伊方原発3号機運転差止訴訟意見書

2016年2月17日

非常用取水設備の耐震Cクラスの過誤
及び被告の耐津波安全性反論の問題点

図1 伊方3号機の原子炉崩壊熱除去に必要な設備構成

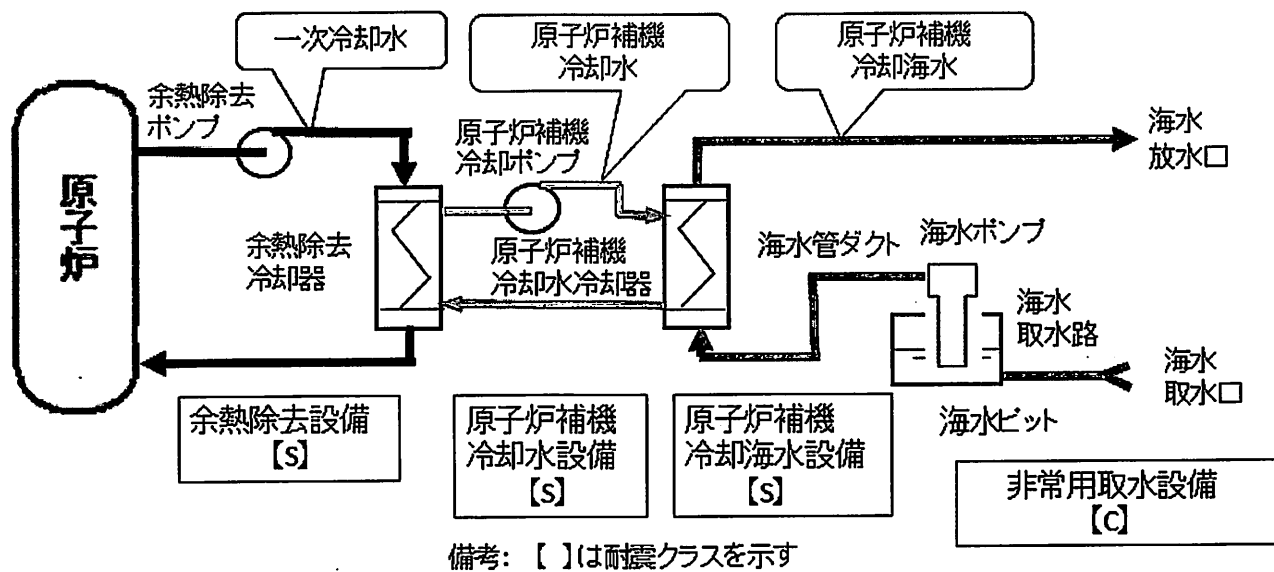
- (1) 伊方3号機の原子炉の崩壊熱除去に必要な設備構成を、後掲図1(9頁)に示す。図に示すように、余熱除去設備、原子炉補機冷却水設備、原子炉補機冷却海水設備及び非常用取水設備で構成されている。(図の【 】内に各設備の耐震クラスを記す。非常用取水設備のみCであることが本意見書で指摘する問題点である。これについては後で詳しく論じる。)

- (2) この原子炉補機冷却海水を海から取水する設備が、非常用取水設備である。図1に示されているとおり、非常用取水設備が機能しなければ原子炉の崩壊熱を海に放出できなくなり、崩壊熱除去機能喪失に至る。その安全上の重要度が高いことは、原子力規制委員会の「規則の解釈」(文献2)で参照を求めている「原子炉施設の安全機能の重要度分類に関する審査指針¹」(文献3)において、「異常影響緩和系」の最上位であるMS-1とされている

- (4) ここで特筆しておくことは、非常用取水設備は、その名前が示すとおり、非常用、すなわち通常運転状態から逸脱した異常や事故の発生時において原子炉施設の安全性を確保するための重要な機能を持っていることである。設計基準対処設備として原子炉の崩壊熱を除去する上で、その耐震重要度は、余熱除去設備、原子炉補機冷却水設備、原子炉補機冷却海水設備と同等でなければならないことは、図 1 の設備構成から自明である。

なぜならば、もし基準地震動 Ss 相当の地震が発生した際に、非常用取水設備が破損すると、他の設備が健全性を保っていても、原子炉補機冷却海水設備への海水供給ができなくなって、原子炉補機冷却水の温度が異常に上昇し、原子炉の崩壊熱除去機能の喪失という事態に陥るからである。

図2 非常用取水設備の敷地内配置図

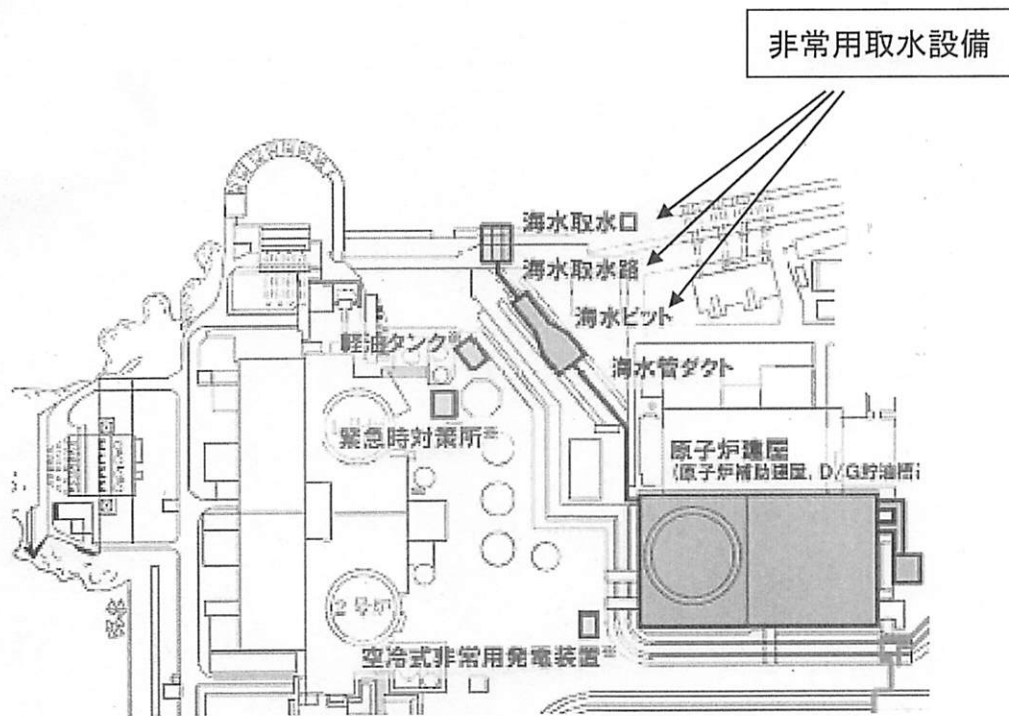
- (3) 図 2 (10 頁) に伊方 3 号機の非常用取水設備の敷地内配置図を示す(文献 1)。 図 1 と図 2 に示されているように、非常用取水設備は、海水取水口、海水取水路及び海水ピットで構成されている。海水ピットには、後述のとおりポンプ室とスクリーン室及び堰が設けられている。
